Gemeinde Spiez / Helmle AG
Arealentwicklung «Gygerrain»

Schlussbericht des Begleitgremiums

Beschluss

Bern, 9. September 2021

Abb. 7 Variantenfächer Workshop 1

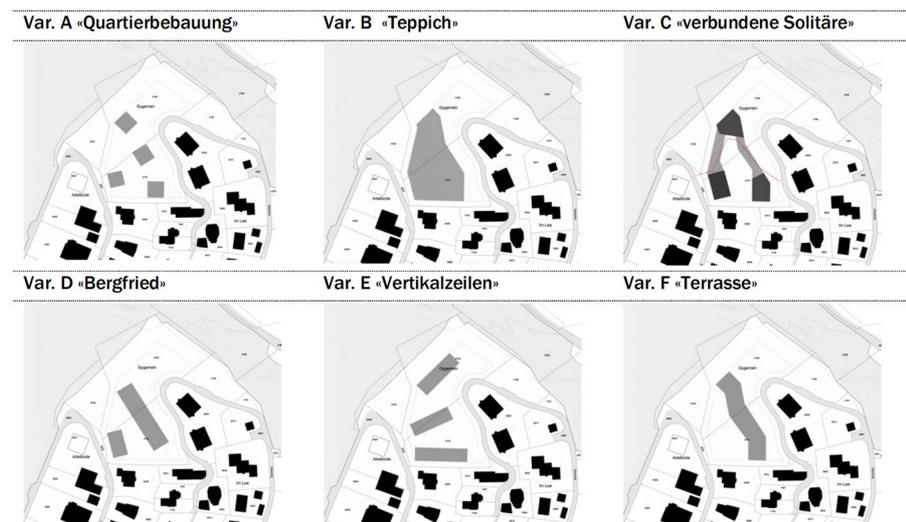
- Das Begleitgremium favorisiert die Weiterbearbeitung der städtebaulichen Ansätze A (Quartierbebauung), C (Verbundene Solitäre) und eine modifizierter Ansatz F (Terrasse). Die Ansätze B (Teppich), D (Bergfried) und E (Vertikalzeilen) werden nicht als zielführend beurteilt. Das Begleitgremium ist auch neuen Varianten gegenüber offen, so z.B. einer Kombination von Variante E mit Variante A rückversetzt.

Abb. 8 Variantenfächer Workshop 2

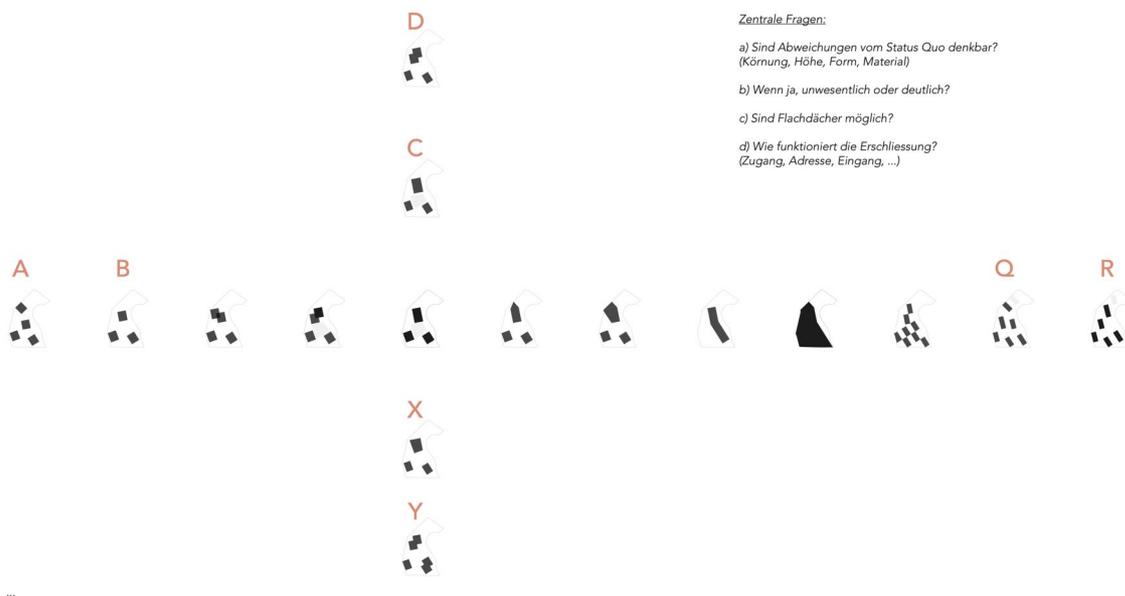
- Der entworfenen Variantenfächer mit acht weiter bearbeiteten Varianten ist vielfältig. Das Begleitgremium empfiehlt, die Bebauungsvarianten Q-flach (Ansatz «Teppich») und X-hoch (Ansatz «Sonderling») weiterzubearbeiten und zu vertiefen. Das Weiterverfolgen der Varianten Y-gestaffelt wird nicht als zielführend beurteilt.

- Die geforderten Nutzflächen werden nachgewiesen. In Abhängigkeit der Varianten ergeben sich Nutzflächen von 1'750 m² bis 2'800 m² GFo. Bei einer anrechenbaren Grundstücksfläche 5'585 m² liegt die geforderte Minimaldichte GFZo von 0.5 bei 2'793 m².
- Eine ergänzende Variante mit Ausrichtung der Gebäude in Hangrichtung bei Variante Q-flach im Sinne einer «Vertikalzeile» kann geprüft werden.
- Die noch schematischen grösseren Volumen des «Sonderlings» sind ausdifferenzieren und zu präzisieren, u.a. mit unterschiedlichen Setzungen. Dabei sind auch die Grundrisse weiterzuentwickeln und zu flexibilisieren.
- Die Setzungen der Gebäude resp. die Gebäudeabstände der Gebäude 1 und 3 zu Gebäude 2 sind zu prüfen.
- Die Platzierung eines Gebäudes im nordöstlichen Hangbereich (Steilhangbereich) ist zu prüfen.
- Weiter zu konkretisieren sind Dachformen und Fassadenkonzeption.

Var. Q-flach Ansatz Teppich	Y-gestaffelt Bestehend mit Staffelung	X-hoch Sonderling

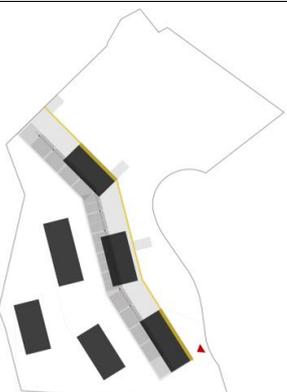
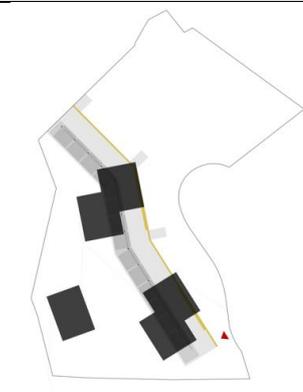
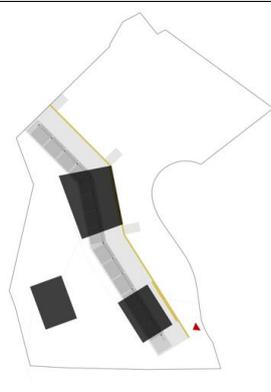
Das Begleitgremium verdankt die vorgestellten Bauungsansätze. Diese werden in der Folge als Varianten Q-flach, Y-gestaffelt und X-hoch intensiv diskutiert und beurteilt. Zusammenfassend werden nachstehend die Varianten und die Beurteilung dargestellt:

2. Zu prüfen, vertiefen und weiterzuentwickeln sind namentlich folgende Aspekte:
 - Ergänzende Variante mit Ausrichtung der Gebäude in Hangrichtung bei Variante Q-flach im Sinne einer «Vertikalzeile».

Beurteilung Q-flach durch Urs Ewald

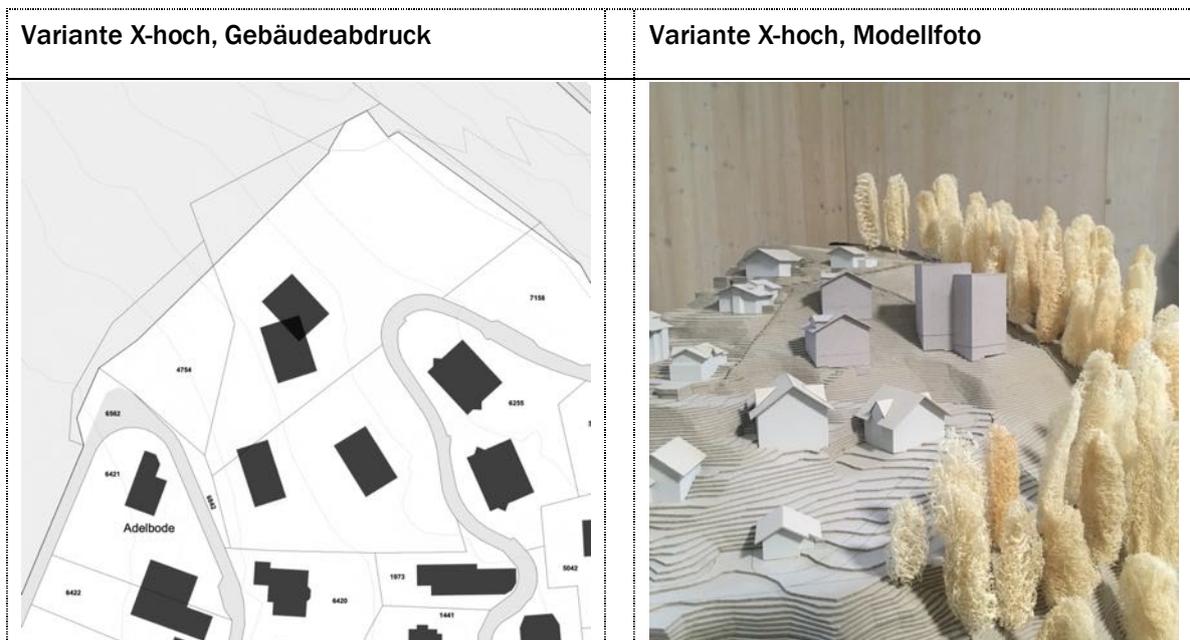
- Schliesst sich den Äusserung des Vorredners an
- Die Qualität des Modells ist hoch. Vielen Dank. Die Bebauung ist wohl bewusst abstrakt dargestellt
- Die Bebauung entlang Höhenlinie wird positiv beurteilt
- Der Siedlungsentwurf wirkt zu repetitiv

- Das Grundrissystem ist in Verbindung mit Qualitätsansprüche der einzelnen Situierung der Baukörper eher schwierig
- Zwischen Sockel- und Obergeschossen ist eine weitere Abstimmung nötig, Splittlevel-Geschosse prüfen
- Der Eingriff in den Wald für Erschliessungsanlagen und zur Aussenraumgestaltung ist kaum möglich, Lösungsfindung anstreben ohne das Wald betroffen ist, im Bewusstsein, dass eine 6%-Rampe somit kaum machbar ist. Wenn Einschnitte gemacht werden können, muss man sich bewusst sein, dass diese praktisch eine ganze Generation sichtbar sind.
- Die Ausrichtung des untersten Baukörpers sollte aufgebrochen werden, Parallelitäten vermeiden
- Bei hohen Gebäuden sind Satteldächer aus seiner Sicht nicht möglich.

- Stellt sich die Frage wie die arealinterne Erschliessungszufahrt funktioniert und gestalterisch umgesetzt wird. Dies kommt aus dem aktuellen Planungsstand nicht hervor. Mit der Zufahrt wird die Terrainsituation stark verändert, dies ist im Modell nicht dargestellt und deshalb schwierig zu beurteilen.
- Der Waldrand wird als hohe mächtige Waldkante wahrgenommen. Der Waldrand könnte mit kleineren Bäumen, Sträucher und Büschen aufgewertet werden. Dies gilt für beide Bebauungsvarianten
- Die angedachten Bäume sollten zur Auflockerung des Aussenraums zwischen den Gebäuden gepflanzt werden.

Abb. Ausnraumkonzeptionen in zwei Varianten

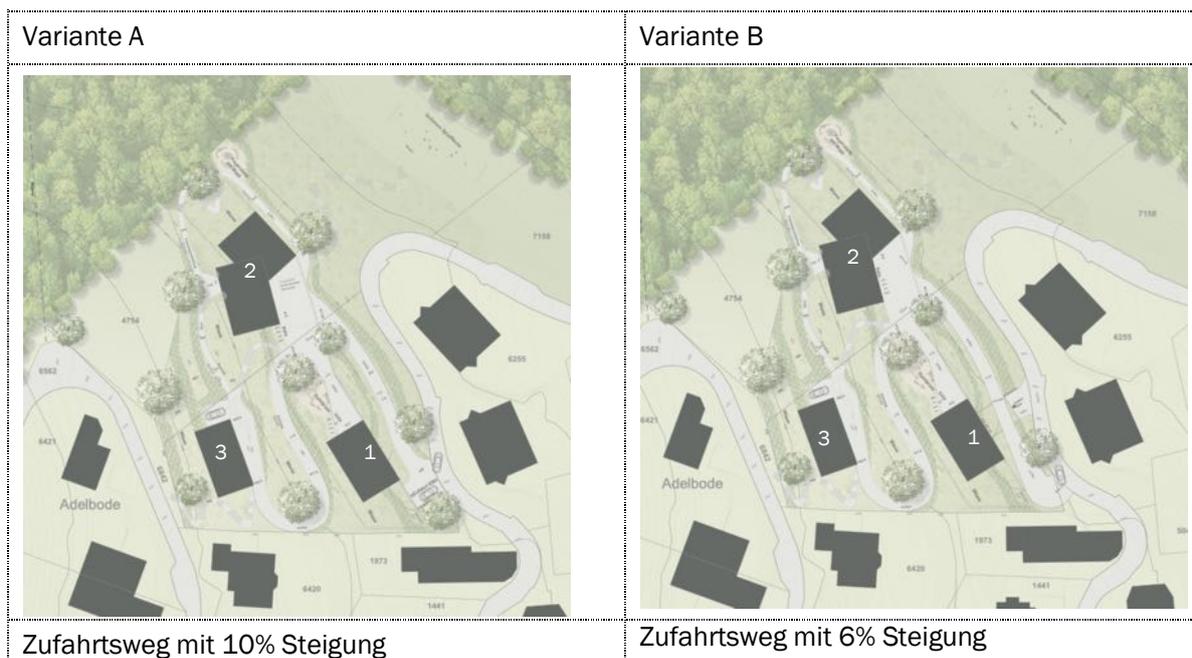
Die Erschliessung mit der Hauszufahrten zu den Gebäuden (1) und (2) führt insbesondere betreffend hindernisfreiem Zugang (Gefälle 6 % oder mehr) und Zugang für Blaulichtorganisationen zu Diskussionen. Die Zufahrt soll noch mit procap und der lokalen Feuerwehr besprochen werden.

- In einem nächsten Schritt sollten jedoch aussenraumrelevante Fragen mit den zuständigen Fachstellen näher abgeklärt werden:
 - a) Dimensionierung und Gestaltung Hauszugänge und Vorplätze vertiefen (auch bezgl. der Hindernisfreiheit): Hauszufahrt zum Solitär (2), Zugang zum oberen Gebäude (3) (Erschliessung via Solitär und Querung auf hangparallelem Weg), Gebäudevorplatz (2) in Bezug auf den Stellplatz der Feuerwehr

Abb. Situation, Repositionierung, neuer Zustand rot gepunktet

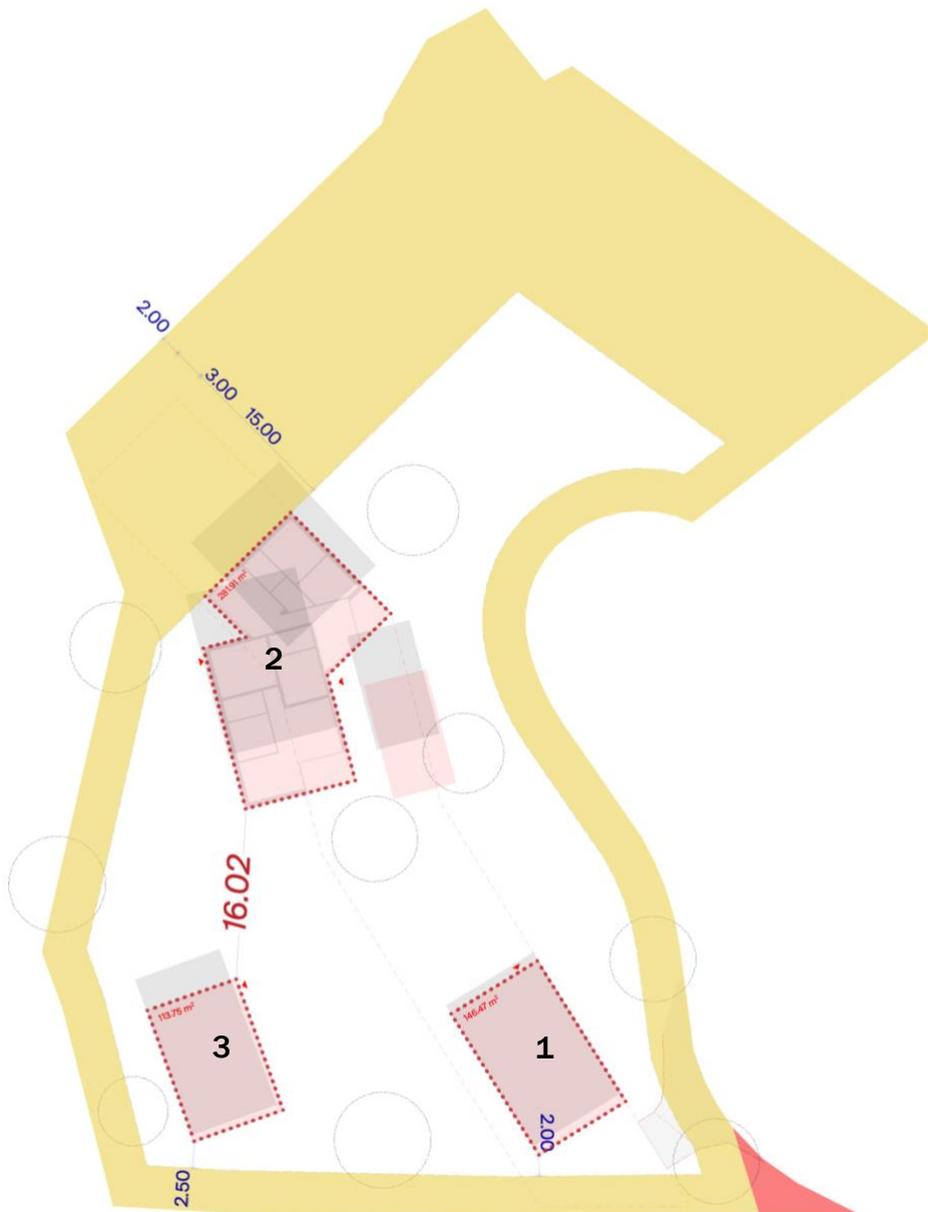
- Aufgrund der Auflagen AWN zum Waldabstand wurde die Setzung (Dimensionen und Abstände) der Gebäude und der Einstellhalle angepasst.
- Damit der vorgeschriebene Waldabstand von 20.0 m eingehalten werden kann, musste der Solitär rund 4 Meter verschoben und um rund einen halben Meter (Horizontaldistanz) hangaufwärts geschoben werden.
- Dies hatte zur Folge, dass auch die Gebäude 1 und 3 leicht verschoben werden mussten. Dadurch wird erreicht, dass der zwischen den Gebäuden und dem Solitär liegende Raum genügend gross bleibt. Das Volumen von Gebäude 3 wurde leicht verkleinert.
